Endring av reguleringsplan for Semsbyveien 71B m.fl. - plainid 20160142

Utvalg	Møtedato	Saksnummer
Utvalg for plan og bygg	28.08.2020	149/20

Rådmannens innstilling

Gjeldende plankart.

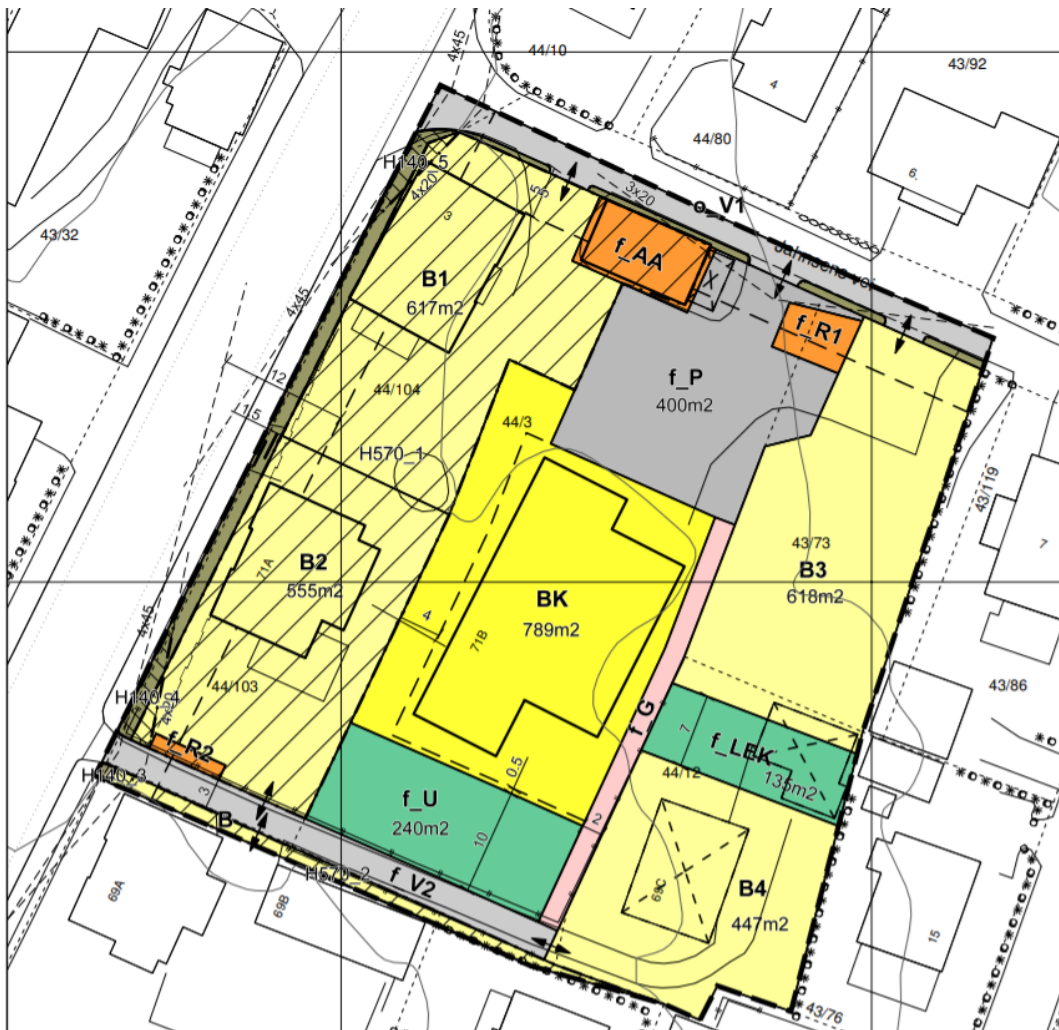
Reguleringsplanen ble vedtatt 14.3.2018 og legger til rette for utbygging til boligformål og fortetting langs deler av Semsbyveien. Planen regulerer to eksisterende tomannsboliger langs Semsbyveien, felt B1 og B2. Det legges til rette for ny bebyggelse i form av enebolig og tomannsbolig innenfor felt hhv B4 og B3. Felt BK ligger sentralt i planområdet. På eiendommen står et bygg i to etasjer som tidligere var et selskapslokale. Innenfor BK tillates et leilighetsbygg i to etasjer med utgangspunkt i eksisterende bygningsmasse. Det er knyttet rekkefølgebestemmelse til tiltak på BK som forutsetter realisering av støyskjermen mot Semsbyveien langs B1 og B2.

1. Uteoppholdsareal

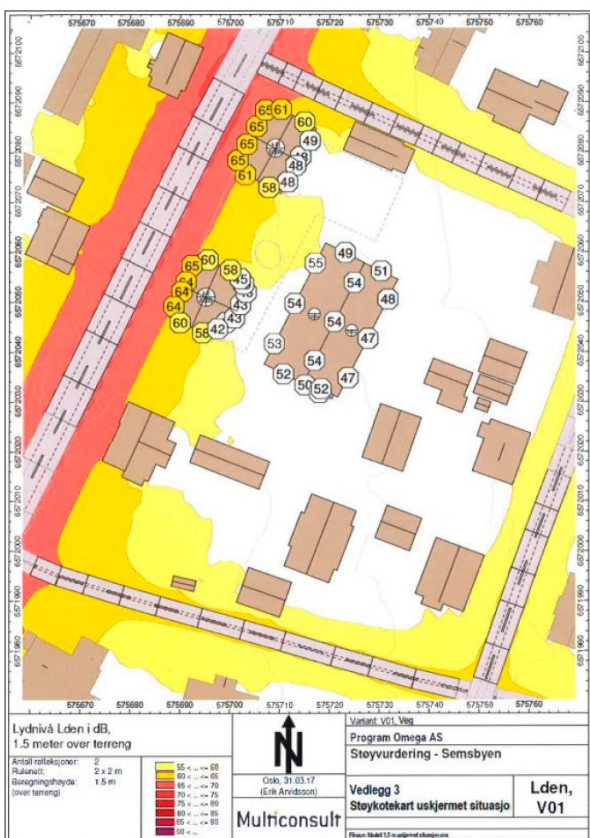
Uteoppholdsarealet har i gjeldende plan en størrelse på 240 m², som tilfredsstiller kravet om 36 m² pr. boenhet med god margin. Samt at alle leilighetene får hvert sitt private uteoppholdsareal inntil 15 m² i form av balkonger eller på bakkeplan. Det planlegges nå å fjerne areal avsatt til f_U til gode for større avgrensning av BK. Uteoppholdsareal skal løses innenfor BK ved å beholde gjeldende byggegrense på 10,5 meter i sør.

1. Formål Uteopphold tas ut og innlemmes i felt BK, og byggegrensen mot sør justeres ned med en halv meter til 10m.
2. Formål P – parkeringsplass reduseres fra 400 m2 til 298 m2.

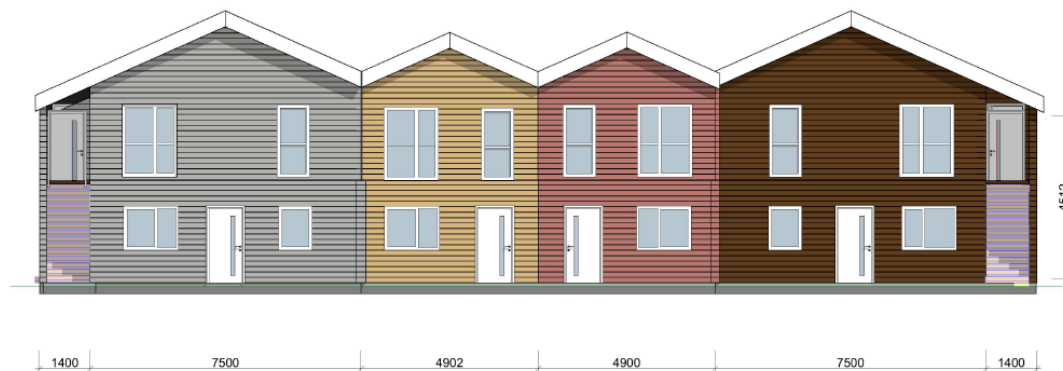
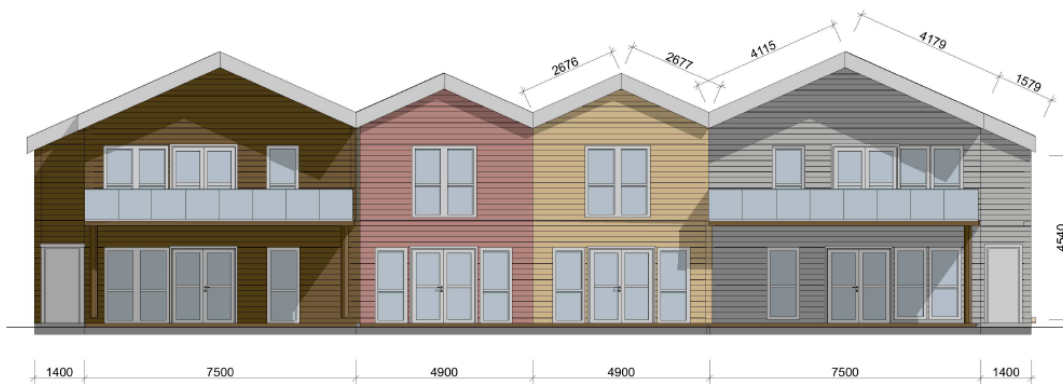
Følgende bestemmelse fjernes:

Byggegrense for BK ligger i formåls grensen der ikke annet er vist i plankart.

Balkong skal ha rekkverk som er trukket 1,5 m tilbake fra fasadeliv i 1. etg.
